Европейская экономическая комиссия**Комитет по внутреннему транспорту****Всемирный форум для согласования правил
в области транспортных средств****Рабочая группа по автоматизированным/автономным
и подключенным транспортным средствам****Двенадцатая сессия**

Пункт 4 d) предварительной повестки дня

**Автоматизированные/автономные и подключенные
транспортные средства:****Правила ООН, касающиеся автоматизированных
систем удержания в полосе движения****Предложение по поправкам к Правилам № 157 ООН
(автоматизированная система удержания в полосе
движения)****Представлено руководством специальной группы
заинтересованных экспертов по Правилам № 157 ООН***

Рис. 1

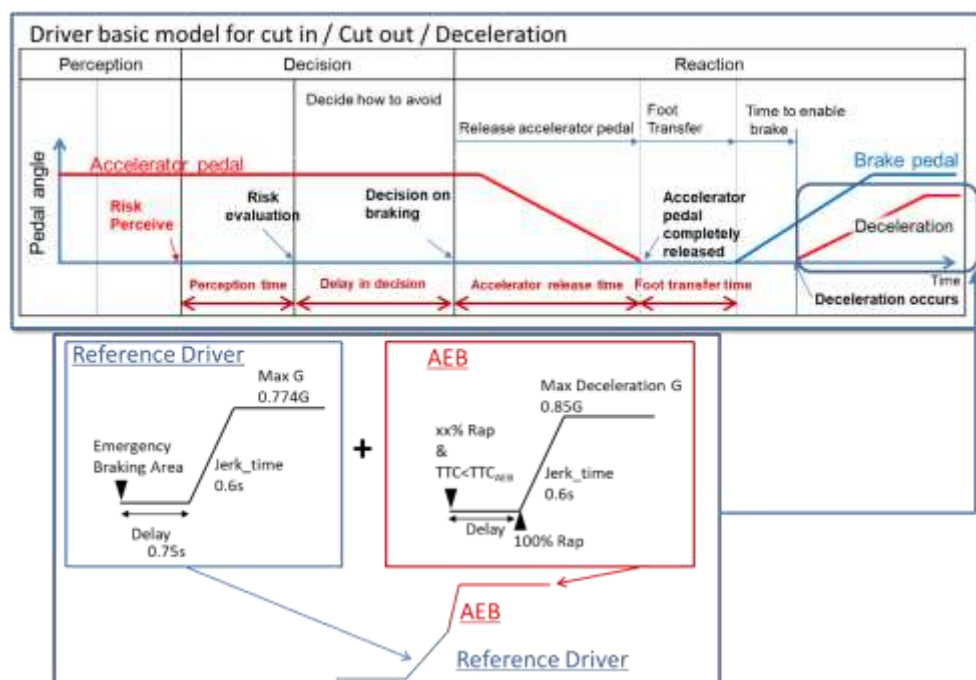
3.3.1 **Первая модель действий предполагает, что** модель поведения водителя может обеспечить предотвращение столкновения только за счет торможения. Модель действий водителя разделена на три сегмента: “восприятие”, “решение” и “реагирование”. Эти сегменты отображены на ~~ниже~~ **следующей схеме рис. 1.**

3.3.1.1 Для определения условий, при которых автоматические системы удержания в полосе движения (АСУП) должны не допускать столкновений, в качестве модели действий АСУП, учитывающей поведение внимательных водителей-операторов ССПВ, следует использовать факторы модели действий для этих трех сегментов, приведенные в ~~таблице 1~~ **ниже.**

Рис. 14

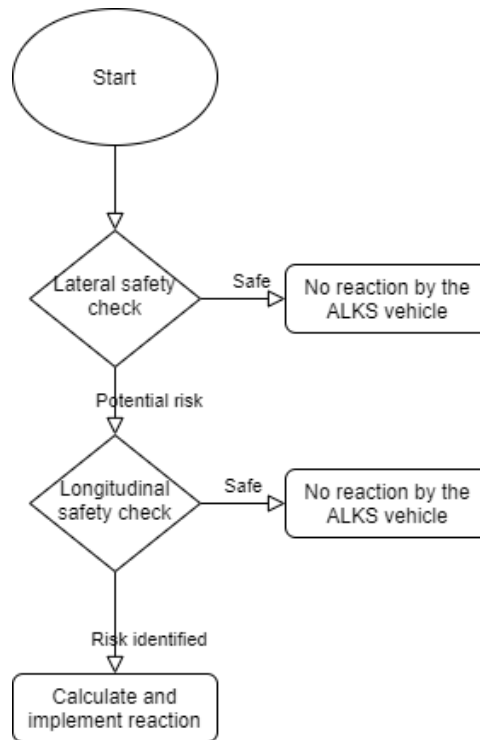
3.4.1 Во второй модели действий предполагается, что водитель может предвидеть риск столкновения и осуществить пропорциональное торможение. В этом случае в модели действий учитываются следующие три действия: проверка безопасности в поперечной плоскости, проверка безопасности в продольной плоскости и реагирование. Реагирование осуществляется только в том случае, если в результате проверки безопасности в поперечной и продольной плоскости выявлен риск неминуемого столкновения. Диаграмма, представленная на рис. 2, дает наглядное представление алгоритма решений, принимаемых водителем во второй модели действий для сценария критической дорожной ситуации с внезапным перестроением в полосу движения.
